改善箇所説明図

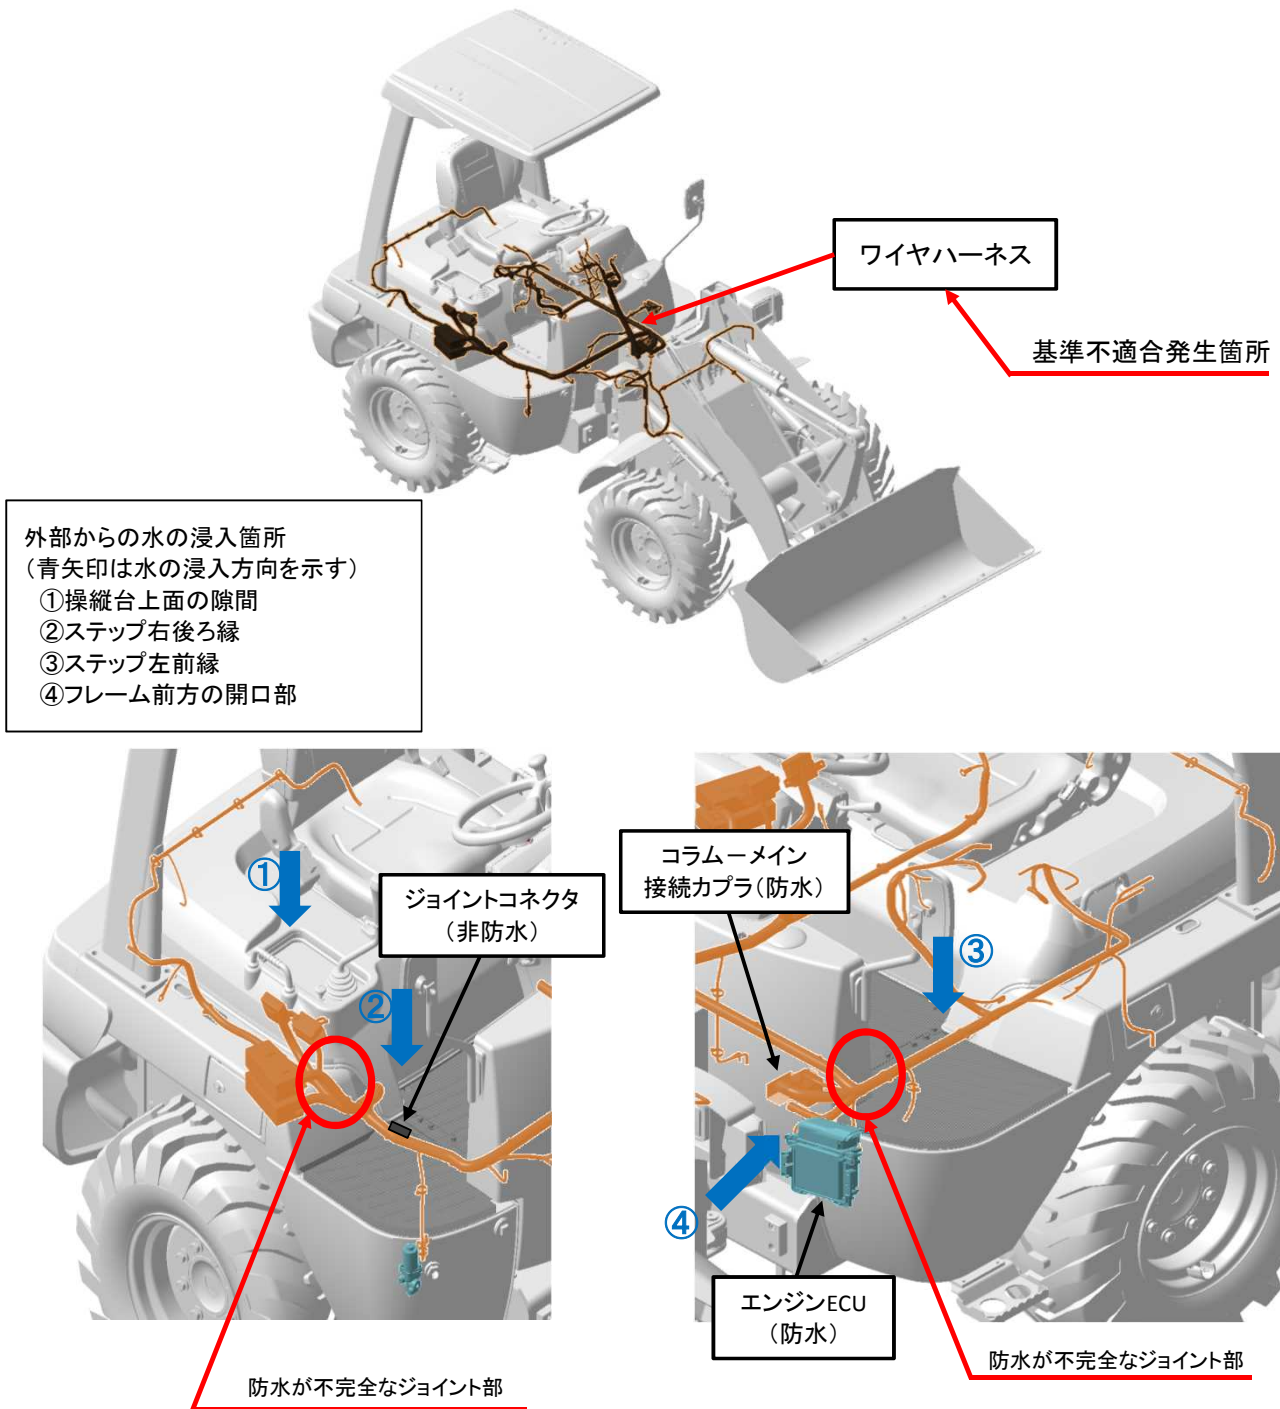
ホイールローダーのワイヤハーネスにおいて、防水性が不足しているため、雨水等がワイヤハーネスのカバー内部に浸入することがある。そのため、浸入した雨水等が配線を伝い、コネクタの端子部に到達し腐食すると、走行中エンジンが停止するなど走行不能になるおそれがある。

全車両、対策品のワイヤハーネスに交換する。

リレーボックスに白ペンでマーキングする。
